改 善 箇 所 説 明 図

メータークラスター

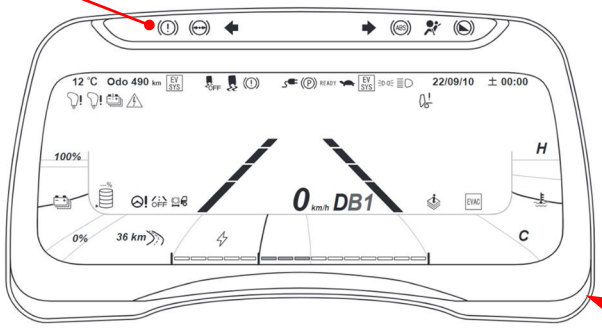
基準不適合発生箇所

電動式駐車ブレーキ(EPB：Electric Parking Brake)のECUにおいて、ソフトウェアが不適切なため、EVシステムを起動させる際のキーオン時にのみメータークラスターの電動式駐車ブレーキウォーニングランプ(橙色)が点灯せず、保安基準に適合しない。

改善措置の内容

全車両、メータークラスターを対策仕様のソフトウェアに書き換える。
